Oppdragsgiver: Verdal Kommune

Oppdragsnr.: 5174317 Dokumentnr.: 9

**Dato** 2019-05-22

## ► Detaljregulering Stiklestad Allé 2-8. Foreslåtte endringer i planen etter offentlig ettersyn

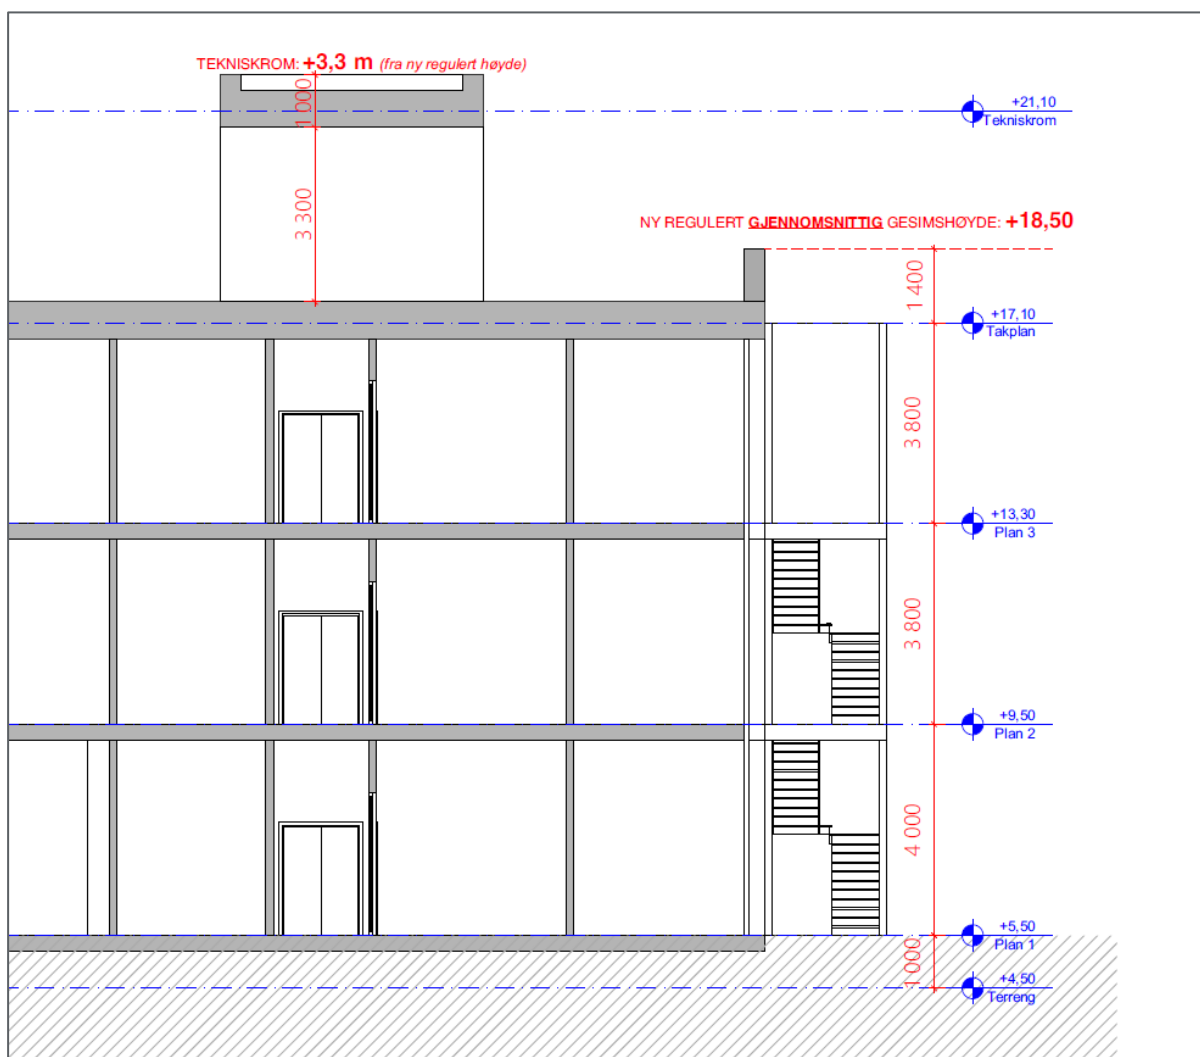
Fylkesmannen gir faglige råd om at bredden på kantsonen utvides i bestemmelsens § 3.2.2, og at det legges inn et bredere grøntområde («Naturområde-grønnstruktur GN») i kartet. Det henstilles om å jobbe videre med å tilbakeføre den kanaliserte bekken til et mer naturlig bekkeløp med svinger og kulper samt å reetablere noe kantvegetasjon.

NVE anbefaler også å øke bredden med kantvegetasjon som kan legge bedre til rette for biologisk mangfold.

*Plankartet er gjennomgått med henblikk på aktuelle områder hvor det kan være aktuelt med utvidelse av regulert grøntareal uten å berøre eksisterende eller planlagt bebyggelse og anlegg. Regulert grøntone i plankartet foreslås utvidet fra 4,1 daa til 4,9 daa. Størst utvidelse er det mot område o\_BOP6. Bestemmelse pkt. 3.2.2. endres slik at anbefalt sone med kantvegetasjon økes til minimum 2,5 m bredde, og det presiseres at vannstrengen kan omlegges på tvers av andre formål.*

Selve bekkeløpet kan oppgraderes/**endres** for å fremme biologisk mangfold, hindre erosjon og bedre flomkapasiteten så fremt en ivaretar/reetablerer naturlig kantvegetasjon. **For å reetablere naturlige svinger og kulper i bekken kan vannløpet også legges over annet regulert formål.**

*Endringene vil ikke ha vesentlige virkninger ettersom uteareal innenfor byggeområdene og grøntsonen langs elva uansett skal flyte over i hverandre. Noe større areal langs bekken, vil få naturlig kantvegetasjon i stedet for å bli parkmessig opparbeidet. Planen åpner for å gjøre en større oppgradering av bekkeløpet enn opprinnelig forslag.*
